TRP.4110.39.107475 .2016.AS

Dotyczy: Budowa przejść dla pieszych przy zajezdni Dąbie przez ul. Wróblewskiego i przez ul. Tramwajową we Wrocławiu.

Zarząd Dróg i Utrzymania Miasta opiniuje projekt budowlano – wykonawczy na powyższe zadanie w sposób następujący:

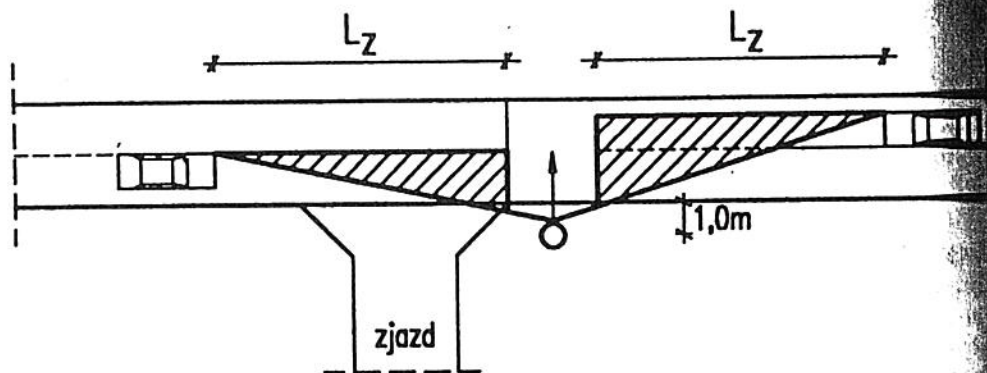
8. Zaprojektować poprawnie barierki w ciągu chodnika w formie labiryntu przed torowiskiem na ul. Wróblewskiego Podać parametry techniczne projektowanej bariery w oparciu o KMM. Poniżej zdjęcie zalecanego i oczekiwanego przez nas rozwiązania:
